RELATÓRIO DE ANÁLISE DE PROJETO INTERNO

GEPROJ - GERÊNCIA DE PROJETOS DMA

Nº Processo SEI:	202500036010859
Interessado:	Prefeitura Municipal De Trindade
Assunto:	Análise Técnica de Projetos
Projeto:	Projeto de Pavimentação Asfáltica em via urbana
Trecho:	Duplicação Rua 09 E Implantação Estrada Do Bugre - Trindade - GO
Extensão:	Aproximadamente 3,06 km
Observações:	Projeto Executivo De Engenharia Para Geometria, Terraplenagem, Pavimentação, Drenagem, Sinalização E Obras Complementares

<i>Data</i>	<i>Revisão</i>	<i>RAP (Nº)</i>	<i>Analista</i>	<i>Status</i>
18/08/2025	00	PI-25/10859	02	<i>Não Conforme</i>
16/10/2025	01	PI-25/10859	01	<i>Não Conforme</i>
05/12/2025	02	PI-25/10859	01	<i>Conforme</i>

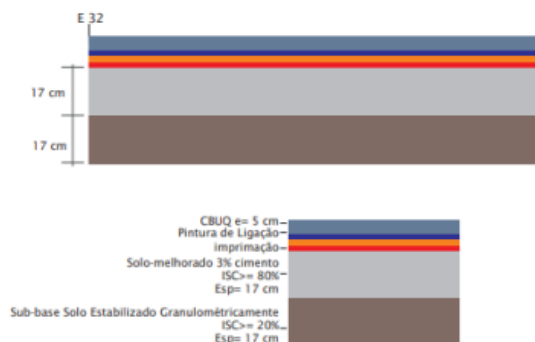
5.1.1. As seções transversais tipo das estruturas do pavimento apresentadas no Volume 2, indicam duas camadas de sub-base, assim as etapas construtivas do pavimento passam a ser oito no total ao invés de sete, como é possível observar na imagem abaixo (folha PPAV 01):

STATUS REVISÃO 01 - 16/10/25: Atendido.

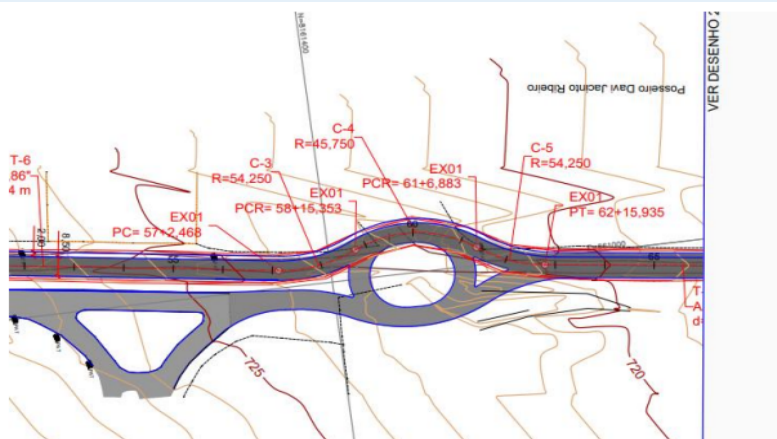
6.1.3. Como pode-se observar na imagem abaixo, o eixo traçado contempla apenas uma parte da rotatória. Não foi possível identificar com clareza nas documentações, estudos, levantamentos e memória cálculos, a abrangência da área que compreende o restante da rotatória. Solicita-se elucidação em relação a esse ponto;

STATUS REVISÃO 01 - 16/10/25: Atendido. Com a ressalva de que o projeto prevê melhorias de pavimentação, mas foi identificado em visita técnica que aparentemente já foi feito um melhoramento recentemente nesse trecho demarcado, não há clareza se foi feito pela prefeitura.

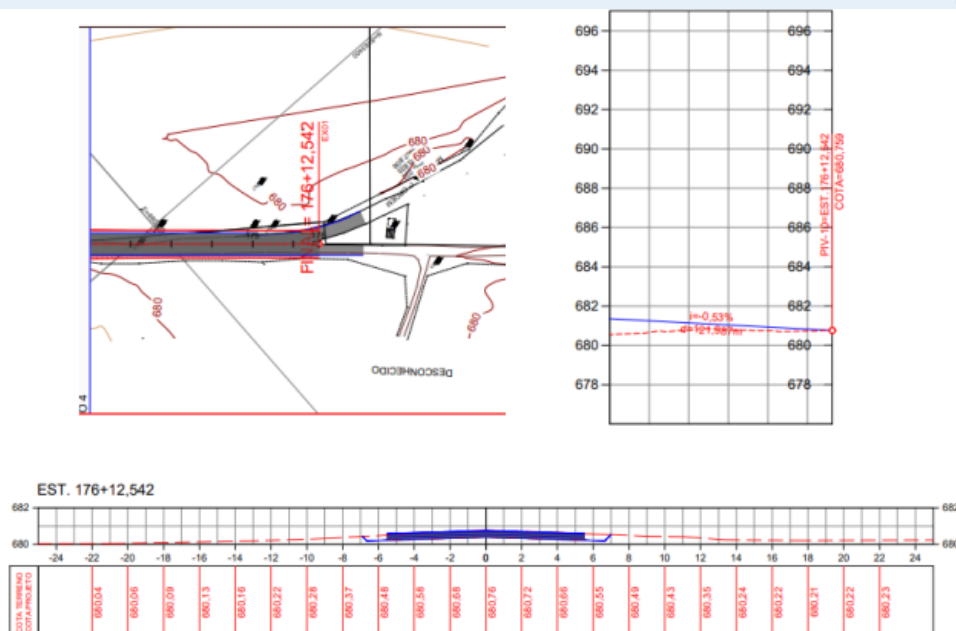
6.1.4. O item 4.1.1 (pág. 64), Volume 1, informa que foi definido para o projeto geométrico 1 (um) eixo de locação que contempla a pista recapeada, a duplicação e a implantação da estrada do Bugre com as estacas 0+0,000 a 176+12,000". Solicita-se padronização das informações visto que esse estaqueamento diverge de outros apresentados;

STATUS REVISÃO 01 - 16/10/25: Atendido.

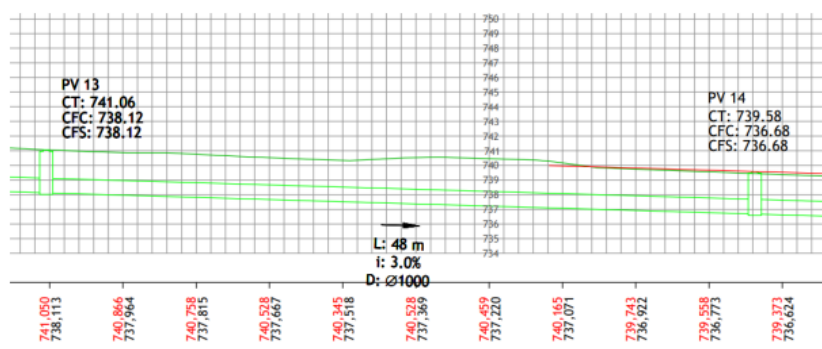
8.1.2. A planta de drenagem apresentada no projeto executivo, Volume 2 (folha PDRE 04) não faz indicação do estaqueamento, curvas de níveis, cotas das bocas de lobo, gabião e demais dispositivos. Solicita-se o ajuste dessa planta;

STATUS REVISÃO 01 - 16/10/25: Não Atendido.

STATUS REVISÃO 02 - 05/12/25: Atendido.

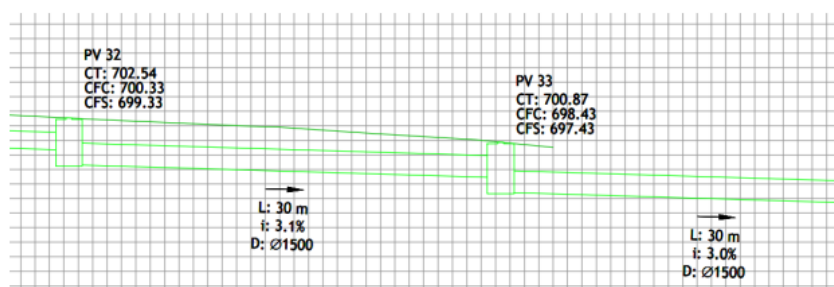
8.1.3. O perfil da rede 01 apresentado no projeto executivo, Volume 2, indica a linha vermelha para a pista projetada e a linha verde escura para o terreno natural. A rede compreendida entre o PV 01 a PV 13 não está inserida no terreno natural e sim em uma pista já existente e pavimentada (folha PDR E 01). É notável também a irregularidade de níveis da projeção da linha verde assemelhando-se mais ao terreno natural do que a pista existente. Solicita-se confirmação de que a linha verde escura indicada

como terreno natural representa a pista existente.

STATUS REVISÃO 01 - 16/10/25: Atendido.

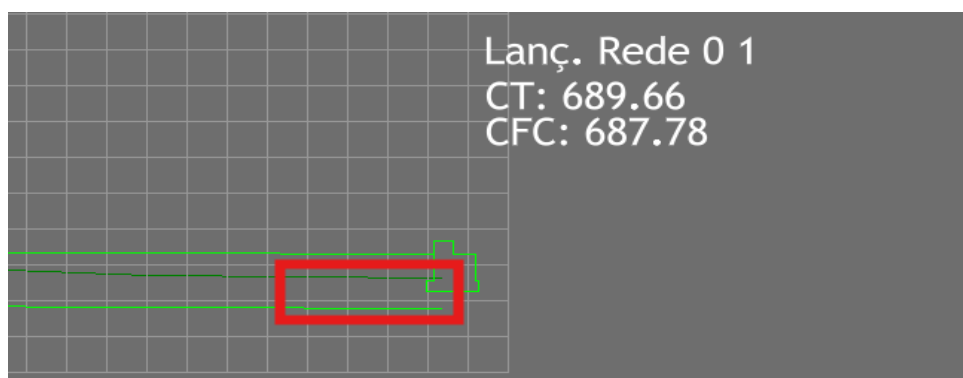
8.1.4. O perfil da rede 01 está inserido sob o terreno natural até o PV 33 como ilustra a imagem abaixo (folha PDRE 14). Do PV 34 até o lançamento da rede no talvegue, não há indicação da presença de terreno natural no desenho técnico, indicando assim a exposição da rede. Solicita-se revisão do perfil da rede apresentado.

STATUS REVISÃO 01 - 16/10/25: Atendido parcialmente. Nos arquivos em .pdf, não sofreram essas alterações, apenas nos arquivos em .dwg e foi identificado a exposição do tubo e o deslocamento da rede no lançamento. Solicita-se o ajuste do projeto.

STATUS REVISÃO 02 - 05/12/25: Atendido.

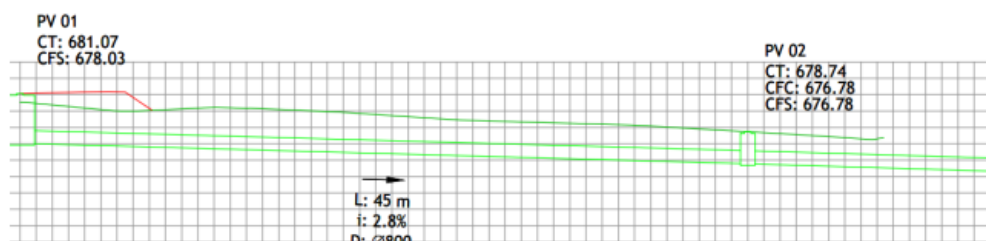
STATUS REVISÃO 02 - 05/12/25: Atendido. Foi corrigida a representação do dispositivo do

lançamento. Próximo ao lançamento o tubo fica exposto evitando o lançamento “afogado”.

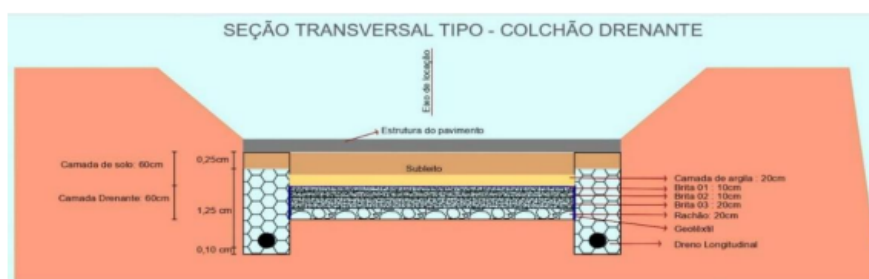
8.1.6. Foi informado no item 4.4.3.1 do Volume 1 (pág. 88) que foi considerado o uso de colchões drenantes com espessura de 1,0 metro, para evitar que as águas atinjam as camadas do pavimento. Mas a seção transversal tipo do colchão drenante apresentada no Volume 2 (folha PDRE 47) indica espessura de 60cm, tal como ilustra a imagem abaixo. Ademais, foi citado no mesmo item que “De acordo com o Manual de Drenagem de Rodovias do DNIT (IPR-724), é sempre importante manter o lençol freático a profundidades de 1,50 a 2,00 metros do sub-leito das rodovias”. Mas o colchão drenante representado indica 60cm de distância do subleito da via como pode-se observar na imagem abaixo:

STATUS REVISÃO 01 - 16/10/25: Atendido.
